ZMĚNOVÝ LIST

ROZVOJ DIVADLA JIŘÍHO MYRONA ČS. LEGII 14, OSTRAVA

číslo návrhu: ZL 115a

Úprava pasáže a přilehlých prostor m.č. 1.14 - 1.18

VÝŘEZ PŮDORYSU 1.NP - PASÁŽ

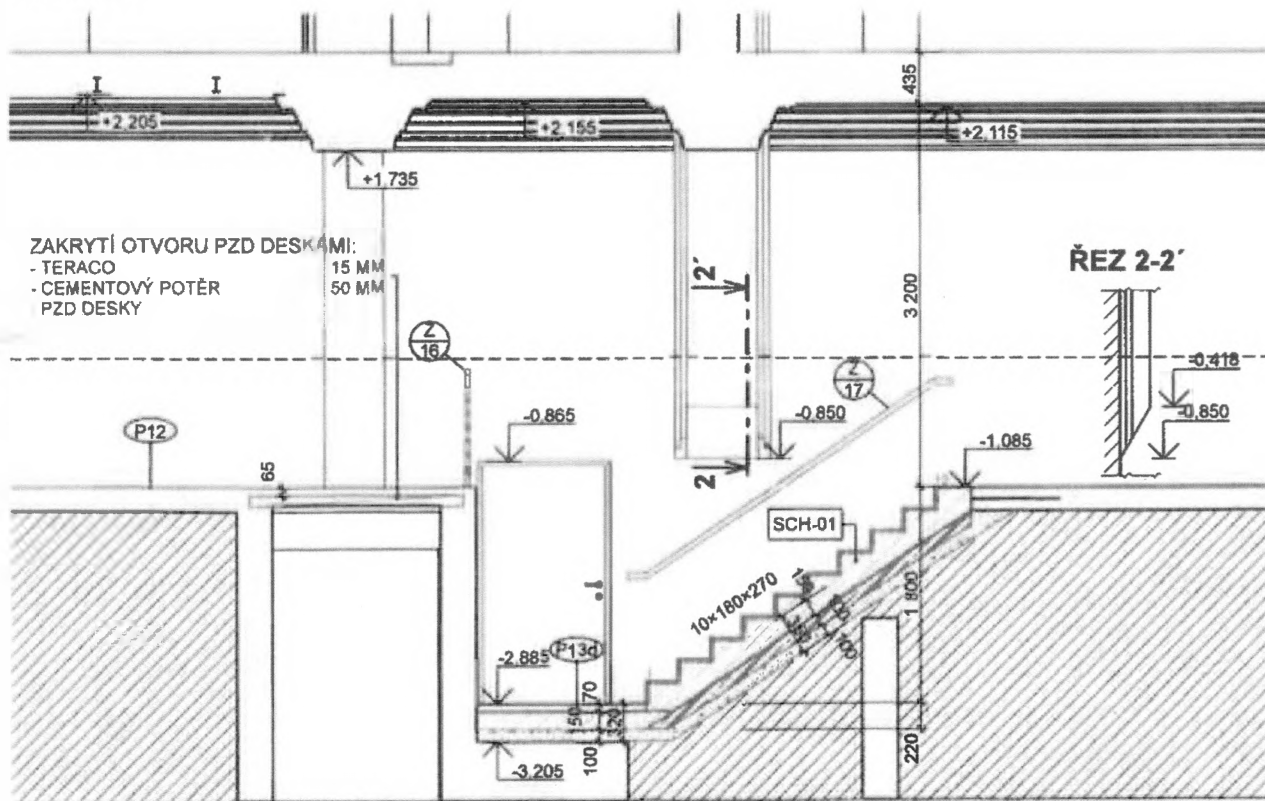
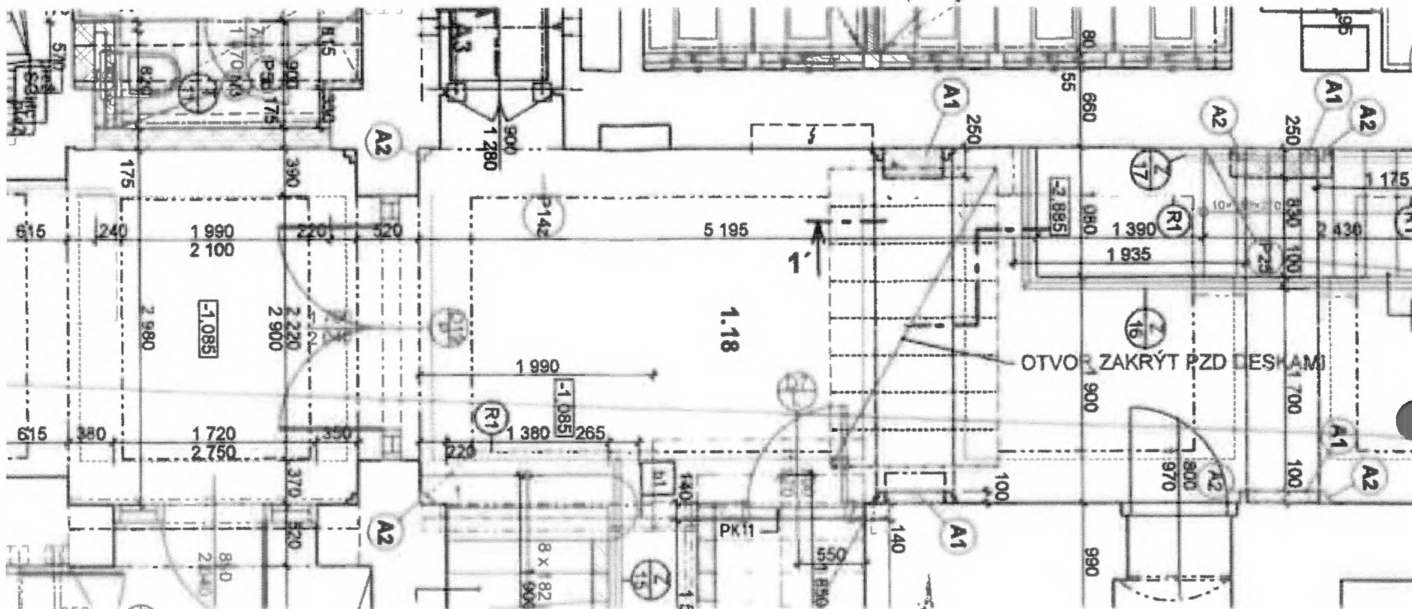
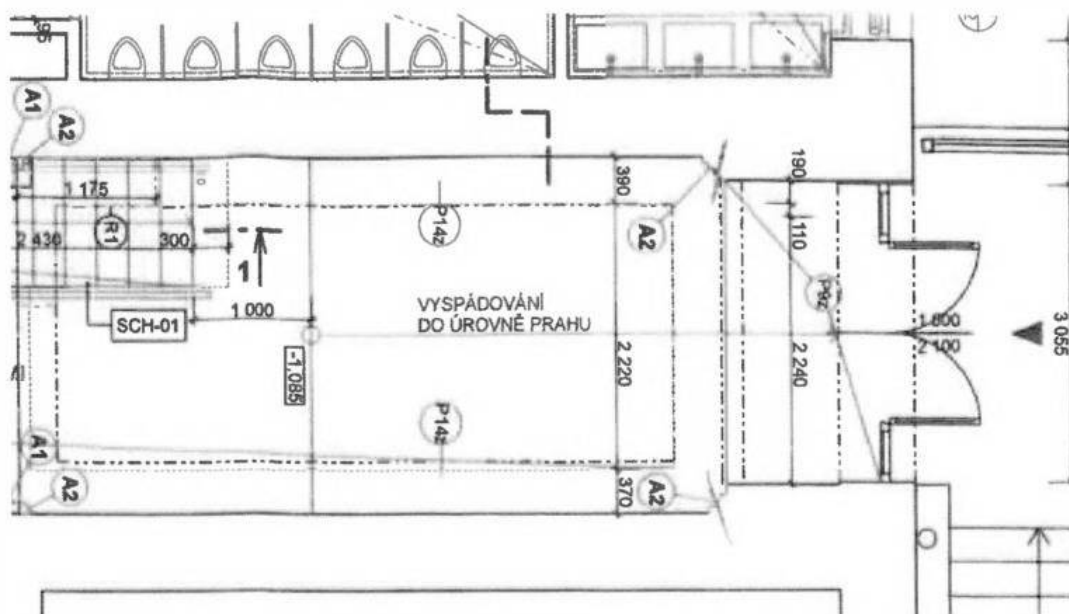
- 1) Byly provedeny SDK podhledy v předprodeji a v Aboromě
- 2) Byly vytvořeny a opraveny pilastry v m.č. 1.18
- 3) Byla provedena pokládka zatěžového koberce v m.č. 1.17 a 1.16

- A1 DOZDĚNÍ PILASTRŮ Z CIHEL PLNÝCH
A2 DOPLNĚNÍ OZDOBNÝCH ŠTUKŮ, DLE STÁVAJÍCÍCH

- STÁVAJÍCÍ SLINUTÁ DLAŽBU PŘEBROUSIT KOTOUČOVOU PODLAHÁŘSKOU BRUSKOU (VELIKOST ZRNA 16 MM) NEBO TVRDOKOVOVÝM KOTOUČEM
- PODKLAD PRO PENETRACI BUDE DÚKLADNĚ OČIŠTĚNÝ, VYSÁTÝ A BEZ VOLNÝCH ČÁSTÍ
- PRO PENETRACI PŘEBROUŠENÉ DLAŽBY BUDE POUŽIT DVOUSLOŽKOVÝ EPOXIDOVÝ MÚSTEK SE ZASYPÁNÍM (DO ŽIVÉHO PODKLADU) KŘEMIČITÝM PÍSKEM F 0,6-1,2 MM
- PRO PODKLADNÍ VRSTVY PODLAH BUDE POUŽIT SYSTÉM JEDNOHO VÝROBCE
- PŘÍLOHOU TOHOTO VÝKRESU JE KLADEČSKÝ VÝKRES PODLAHY
- ZAKRYTÍ OTVORU V PODLAZE V M.Č. 1.18 - STROPNÍ DESKY DUTINOVÉ TL. 100 (90) MM PRO TRÍDU UŽITNÉHO ZATÍŽENÍ 5 KN/M² PZD18 - 1790/290/100 (PD 53/10-Z PREFA OLOMOUC, NEBO PZD 179/29/9 V5 PREFA BRNO)

VÝKRES NAHRAZUJE PŮVODNÍ ŘEŠENÍ PODLAH MÍSTNOSTÍ 1.14, 1.15, 1.18

Zátěžový koberec (čistící zóna) celoplošně lepený	tl. 7 mm
Samonivelační stěrka	tl. 3 mm
Připojený spádový potěr	tl. 55-90 mm
Penetrace	
Celkem	tl. 65-100 mm
Stávající dlažba, stávající betonová mazanina

Keramické dlaždice protiskluzové se spárováním flexibilním	tl. 9 mm
Pokládací lepidlo flexibilní	tl. 3 mm
Samonivelační stěrka	tl. 3 mm
Penetrace	
Připojený spádový potěr	tl. 20-50 mm
Penetrace	
Celkem	tl. 35-65 mm
Stávající dlažba, stávající betonová mazanina

Teraco	tl. 15 mm
Připojený spádový potěr	tl. 20-50 mm
Penetrace	
Celkem	tl. 35-65 mm
Stávající dlažba, stávající betonová mazanina
